INFORMACIÓN DE SERVICIO

Bomba de agua 538 0021 10

Carcasa modificada

Fig. 2: Modelo nuevo

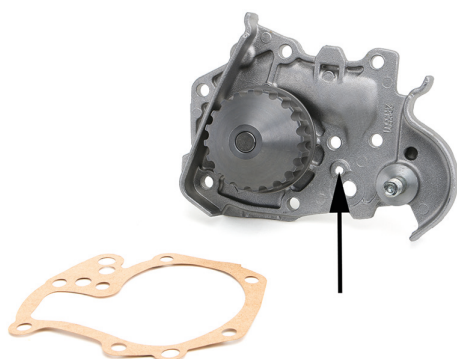
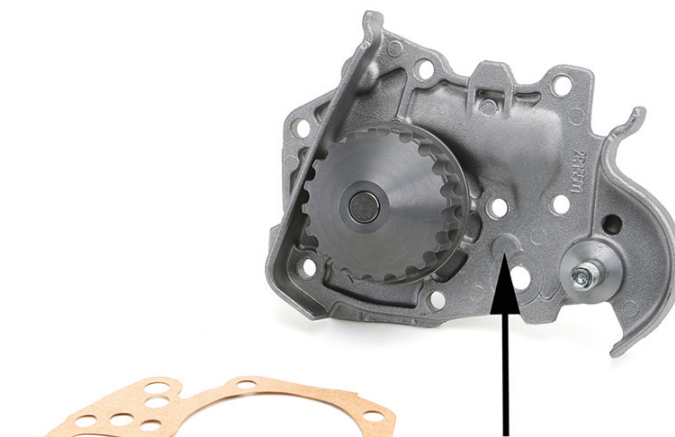
Se ha modificado la bomba de agua 538 0021 10. En el nuevo modelo se ha eliminado un orificio de la carcasa (fig. 2).

Es posible que se mezclen ambos modelos durante la fase de transición.

Ambos modelos cumplen con las especificaciones técnicas y pueden utilizarse sin limitaciones.
